**INSTITUTO BRASILEIRO DO MEIO AMBIENTE E DOS RECURSOS NATURAIS RENOVÁVEIS
COORDENAÇÃO DE LICENCIAMENTO AMBIENTAL DE PRODUÇÃO DE PETRÓLEO E GÁS OFFSHORE**

Parecer Técnico nº 166/2023-Coprod/CGMac/Dilic

Assunto/Resumo: **Licenciamento Ambiental da Atividade de Produção e Escoamento de Petróleo e Gás Natural do Polo Pré-Sal da Bacia de Santos - Etapa 4**

Figura II.2.1.5.1.13-4 – Produção prevista de petróleo pelos empreendimentos das Etapas 1, 2, 3 e 4 da PETROBRAS ao longo dos anos.

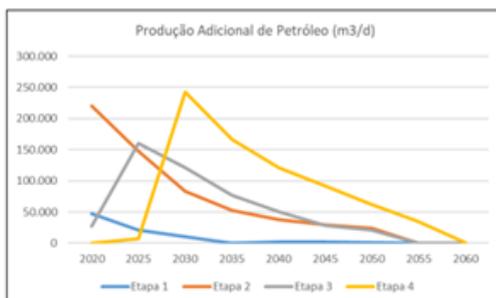
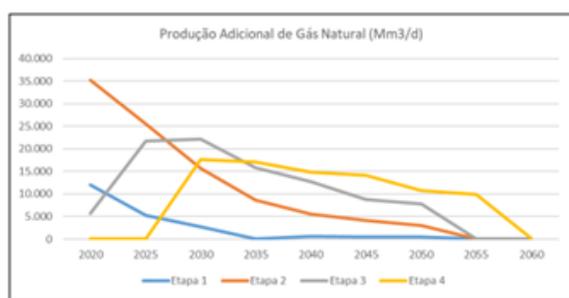
Observa-se que os valores informados na “**Tabela II.2.1.5.1.13-3**” e na “**Tabela II.2.1.5.1.13-4**” para a produção média de gás disponível ao mercado (14,6 milhões m³/d) correspondem à metade do indicado no trecho do EIA transcrito acima (28 milhões m³/d). Os valores de produção média de óleo também apresentam diferenças, embora não tão significativas. Solicita-se que, em resposta ao presente parecer técnico, a PETROBRAS reveja os números apresentados para a produção média de petróleo e gás natural prevista para os projetos da Etapa 4 do Polo Pré-Sal da Bacia de Santos, apresentando os devidos esclarecimentos sobre as diferenças observadas e, caso necessário, rerepresente as tabelas mencionadas e suas respectivas figuras.

Solicita-se que a PETROBRAS avalie a pertinência de rerepresentar, em resposta ao presente parecer técnico, a “**Tabela II.2.1.5.1.13-5**”, a “**Figura II.2.1.5.1.13-4**” e a “**Figura II.2.1.5.1.13-5**”, considerando as demais solicitações apresentadas neste subitem; reavaliações das estimativas previstas para cada uma das Etapas; e eventuais ajustes nos cronogramas de entrada em operação dos Projetos de Desenvolvimento das Etapas 3 e 4 do Polo Pré-Sal da Bacia de Santos.

Figura II.2.1.5.1.13-3 – Fluxograma detalhado da planta de tratamento de gás do FPSO Teórico 1.

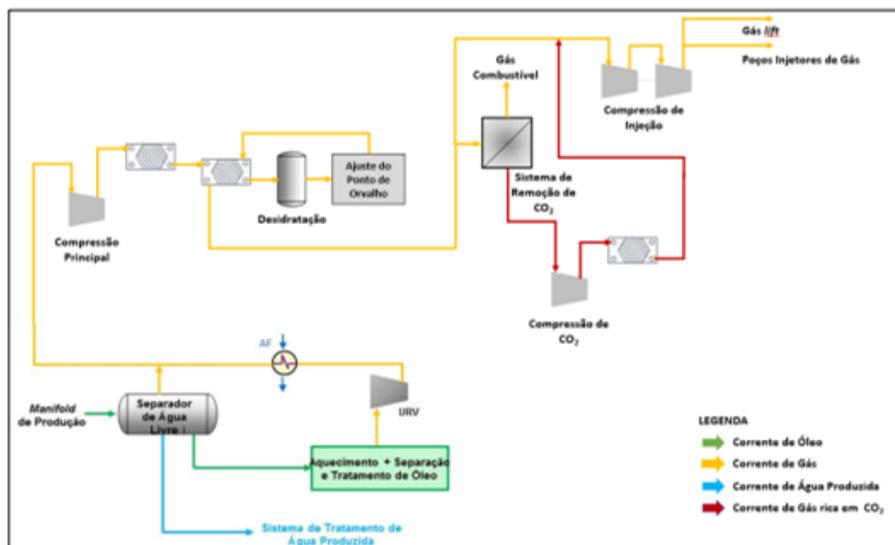
Considerando a informação de que se encontram em andamento estudos para avaliar a alternativa de exportação parcial do gás dos Projetos de Desenvolvimento da Produção que irão operar com o “FPSO Teórico 1”, cabe questionar se a capacidade do sistema de remoção de CO₂ será dimensionada de forma a viabilizar também esta possibilidade.

Solicita-se que, em resposta ao presente parecer técnico, a PETROBRAS confirme esta expectativa e se comprometa com a redundância que vem sendo determinada pelo IBAMA para equipamentos críticos ao adequado funcionamento do sistema em toda a sua capacidade.

Figura II.2.1.5.1.13-6 – Fluxograma esquemático da planta de tratamento de água de injeção do FPSO Teórico 1. Fonte: PETROBRAS.

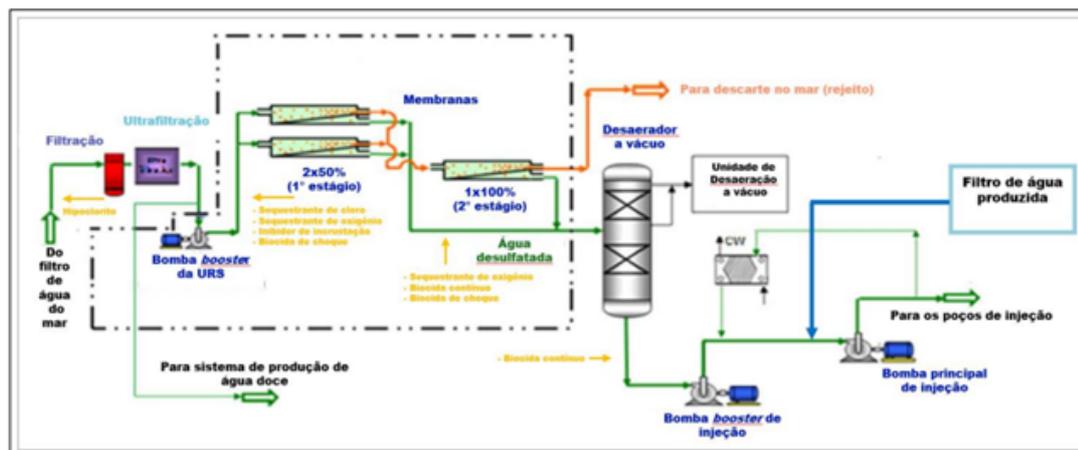
De acordo com a figura, parte dos químicos injetados são descartados juntamente ao rejeito.

Figura II.2.1.5.1.13-3 – Fluxograma detalhado da planta de tratamento de água produzida.
Fonte: PETROBRAS.

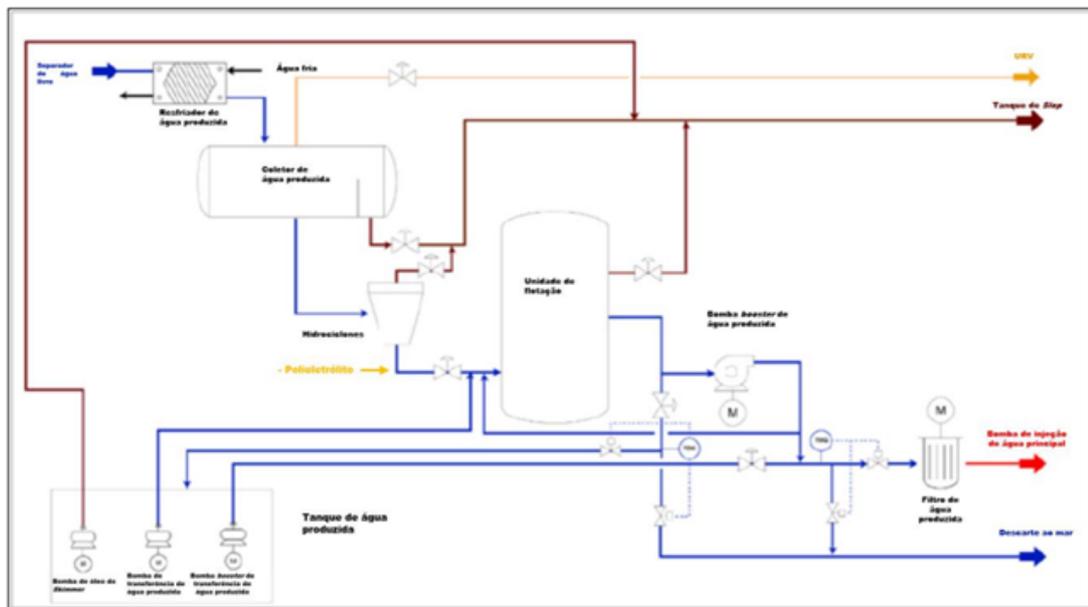
Teórico 2". Dentre estas, destaca-se que o EIA não especifica se a medição do teor de óleos e graxas será realizada por meio de analisador de TOG instalado na linha de descarte. Solicita-se que, em resposta ao presente parecer técnico seja apresentada essa informação.
